Subject: Reactie en onderbouwing aanvullende vragen n.a.v. PS-5

Brief d.d. 17 december 2015, A1 Hoevelaken afrit uit richtingen Amsterdam en Utrecht

A28/A1 knooppunt Hoevelaken

Figuur 1. Afbeelding schets voorstel SHB&L met A en B situatie aangegeven

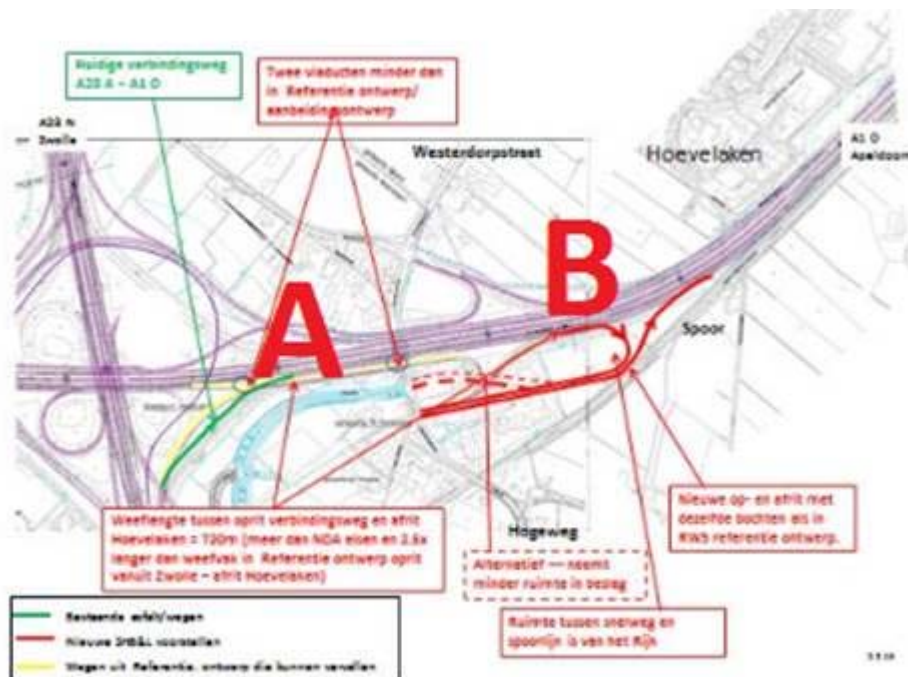
Uw brief d.d. 17 december 2015 komt, samengevat, neer op het verschuiven van de aansluiting Hoevelaken (zuidzijde) op de A1 met 300 meter oostwaarts.

Na het samenvoegen van het verkeer Amsterdam/Zwolle met het verkeer uit Utrecht ontstaat een situatie met vijf rijstroken: 3+2. De locatie waar dit punt zich bevindt ligt verder naar het oosten dan op uw afbeelding is aangegeven [tekening – A, zie figuur 1]. Dit heeft de volgende oorzaak: het verkeer uit de richting Amsterdam/Zwolle rijdt op een verkeersbaan met de ontwerpsnelheid 120 km/h. Het verkeer uit Utrecht heeft een lagere ontwerpsnelheid, deze is 80 km/h. Bij het samenvoegen van twee verkeersbanen is het (conform de Nieuwe Ontwerprichtlijnen voor Autosnelwegen (NOA)) nodig dat de twee verkeersbanen circa 200-300 meter parallel lopen. Dit is niet meegenomen in uw voorstel.

Om dezelfde reden komt het punt waar de afrit Hoevelaken begint (het zogenaamde puntstuk) meer naar het westen te liggen dan op uw afbeelding is aangegeven [tekening – B, zie figuur 1]. De reden hiervoor is de volgende: de ontwerpsnelheid op dit wegvak is 120 km/h. De afrit heeft een ontwerpsnelheid kleiner dan 50 km/h. Het moet voor iedereen mogelijk zijn de snelheid op een veilige manier te verlagen (deceleratielengte) op de afrit. Als een voertuig net voor het puntstuk uitvoegt, geldt dat er na het puntstuk een relatief lang recht stuk weg nodig is om op een veilige manier af te remmen voordat de lus van de afrit begint. Bij een dergelijke grote snelheidsverlaging bedraagt deze rechtstand ruim 250 meter.

Het opschuiven van de toe- en afrit naar het oosten met 'bruto' 500 meter, resulteert in het 'netto' opschuiven van het puntstuk met niet meer dan ongeveer 250m. Als daarbij de samenvoeging Amsterdam/Zwolle met verkeer uit Utrecht oostelijker komt te liggen, ontstaat een probleem: het einde van het puntstuk van de samenvoeging en het begin van het puntstuk van de afrit komen ongeveer 300 meter uit elkaar te liggen. De werkelijk benodigde lengte hiervoor is 900-1000 meter. Kortere lengtes leiden tot verkeersonveilige situaties en voldoen niet aan de NOA.

Om uw voorstel te realiseren dient de toe- en afrit 600 meter verder oostwaarts te worden verschoven. Dus in totaal 500 meter + 600 meter = 1.100 meter. Die ruimte is er niet vanwege de ligging van de spoorlijn. Een kortere verschuiving voldoet niet aan de NOA en leidt tot een onveilige verkeerssituatie. Hierom kan er geen sprake zijn van een wijziging die uw voorstel van een verschoven aansluiting honoreert.
